Verbandsgemeinde Gerolstein

Flächennutzungsplan-Teilfortschreibung Windenergie

- Stellungnahmen im Rahmen der Beteiligung der Öffentlichkeit gem. § 3 (2) BauGB

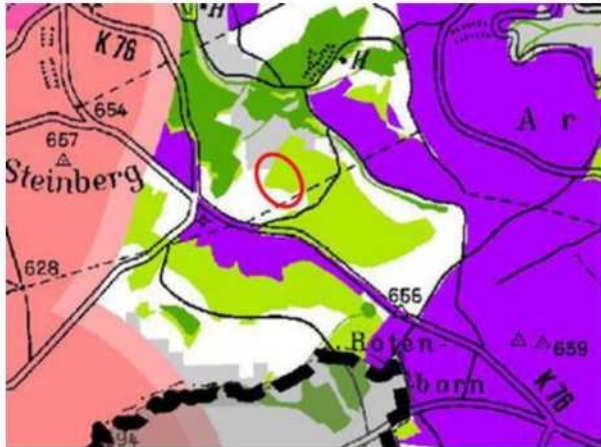
Waldgebiete mit besonders schützenswerter Funktion werden als potenzielle Eignungsgebiete laut dem Flächennutzungsplan ausgeschlossen. Zu den schützenswerten Funktionen würden nach dem Willen des Flächennutzungsplans Schutzwälder nach Landeswaldgesetz, Naturwaldreservate, Genressourcenschutzwälder, Waldversuchsflächen und Erosionsschutzwälder gehören. Bei der Überprüfung der Abgrenzungen ist jedoch aufgefallen, dass diese nicht mehr stimmen. Daher bitten wir, die folgenden Bereiche nochmals zu betrachten:

Pauschalschutzflächen und FFH-Lebensraumtypen werden im Rahmen des FNP-Verfahrens nicht aus dem Sondergebiet ausgeschlossen, weil oftmals keine lagegenauen und flächenscharfen Abgrenzungen vorliegen. Detaillierte Biotoptypenkartierungen werden erst auf der Einzelgenehmigungsebene im Umfeld geplanter WEA durchgeführt. Soweit Angaben vorliegen, werden die Flächen auf Anregung der Kreisverwaltung in den Sondergebieten gekennzeichnet und darauf hingewiesen, dass die genaue örtliche Lage und Abgrenzung im Rahmen der Detailplanung geprüft und festgelegt wird.

B-3:

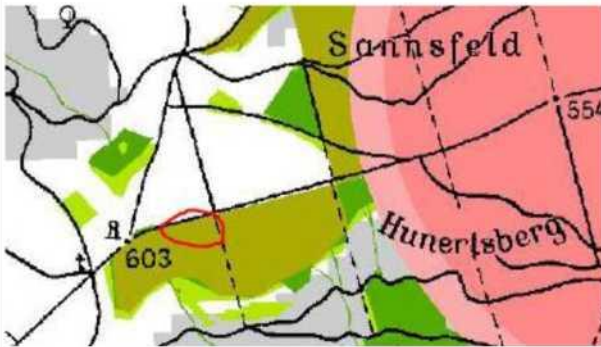
Der Wald würde als schützenswert klassifiziert, wobei es sich in der Realität jedoch nur um einen Fichtenbestand handelt, dessen Schutzwürdigkeit angezweifelt werden kann.

zur Kenntnis genommen

E-1

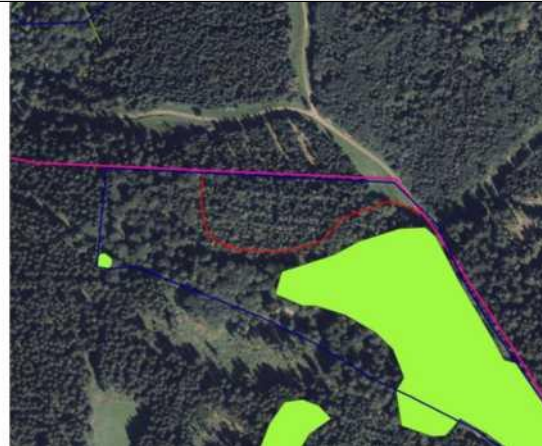
Der Wald wird als alter Laubwald klassifiziert, während es sich in der Realität um einen Nadelwald handelt

zur Kenntnis genommen

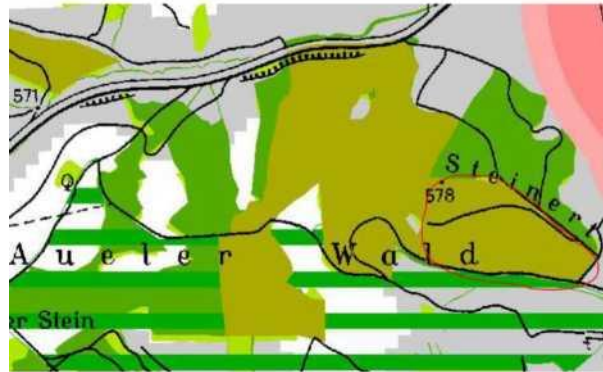
Im Bereich von Eignungsfläche F-3 würde ein Nadelwald mit dem Kriterium alter Laubwald ausgeschlossen

zur Kenntnis genommen

F-3

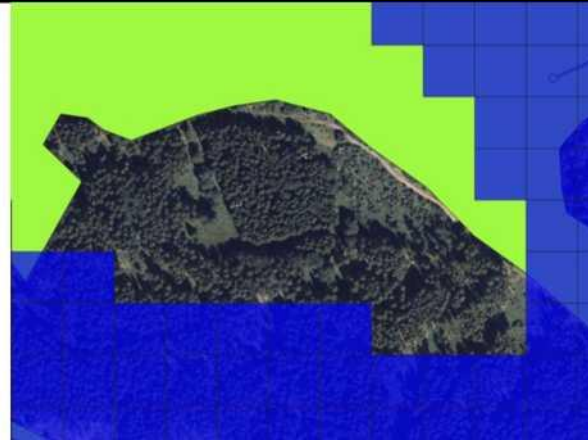
Im Bereich „Steinert“ würde ein Nadelwald von der Nutzung ausgeschlossen werden, weil er als alter Laubwald klassifiziert ist.

Eine Ausgliederung aller kleinflächigen Bereiche, die von baulichen Maßnahmen auszusparen sind, würde zu einer Zerstückelung der Sondergebietsausweisungen führen und würde außerdem voraussetzen, dass alle Angaben lagegenau digital vorliegen. In der Vergangenheit wurde von den Projektierern gefordert, Detailabgrenzungen auf die Einzelgenehmigungsebene zu verlagern, um mit dem dortigen Detailwissen Feinabgrenzungen durchzuführen und nicht bereits auf der FNP-Ebene Flächen auf fragwürdiger Datenbasis frühzeitig auszuschließen. Die Anregung wird deshalb zurückgewiesen.

Abb. 1: Ausgewiesenes Rotmilandichtezentrum Fläche H Üxheim, Kerpen, Berndorf

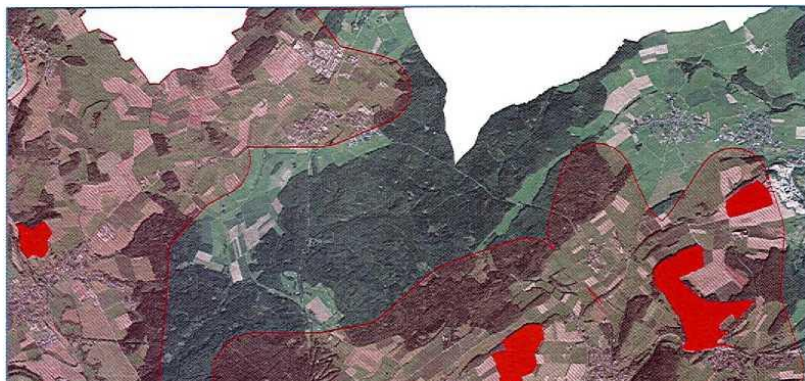
Wir fordern die VG Gerolstein daher auf, diese artenschutzrechtlichen Vorgaben des Landes Rheinland-Pfalz in die FNP-Planung zu integrieren, da mehrere der angedachten Eignungsflächen für Windkraftanlagen davon betroffen sind. Beispielhaft seien hier die geplanten Flächen H „Üxheim, Kerpen, Berndorf“ erwähnt, für die das Land ein Rotmilandichtezentrum dargestellt hat. Hierbei dürfte es selbst - einer nicht ornithologisch versierten Personen klar sein - dass eine Eignungsfläche innerhalb und direkt zwischen einem Rotmilandichtezentrum mit landesweiter Bedeutung für den Rotmilanschutzz nicht ausweisbar sein kann (s.a. Abb. 1 unten)!

Ferner sind uns auch Brutvorkommen und Horstbereiche im Bereich der Freiflächen zwischen dem ausgewiesenen Rotmilandichtezentrum und innerhalb sowie randlich der Eignungsflächen bekannt, was wir gerne mit dem Fachplaner und/oder der VG Gerolstein besprechen können.

Daraus wird ersichtlich, dass Windenergieplanungen in diesen Gebieten nicht grundsätzlich ausgeschlossen sind, sondern nach Möglichkeit vermieden werden sollen oder andernfalls die im Gutachten genannten Schutzmaßnahmen zu ergreifen sind.

Abb. 2: Ausgewiesene Fledermaushabitatflächen – Fläche H Üxheim, Kerpen, Berndorf

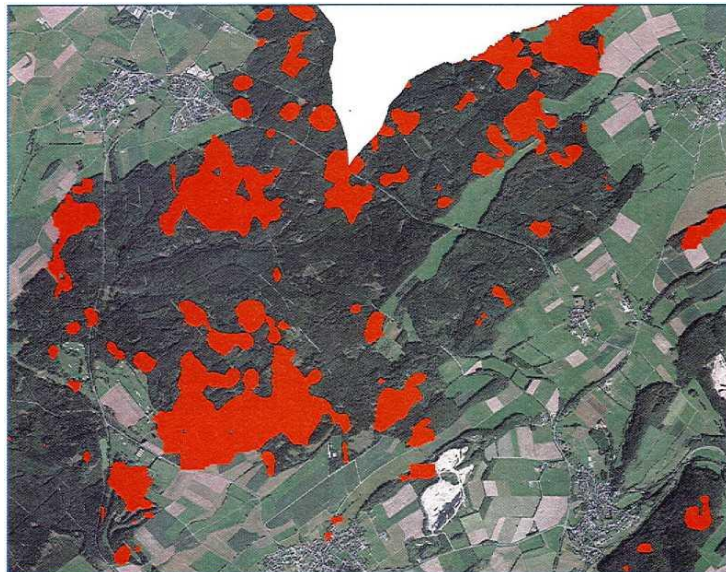
Das Landesamt für Umwelt RLP (LfU) hat im Dezember 2023 einen neuen Fachbeitrag Artenschutz für die Planung von Windenergiegebieten in Rheinland-Pfalz veröffentlicht! Dieser Fachbeitrag Artenschutz weist für mehrere der von der VG Gerolstein geplanten Eignungsflächen verschiedene artenschutzrelevante Restriktionen aus, die bisher nicht in den Planungen berücksichtigt wurden.

zur Kenntnis genommen
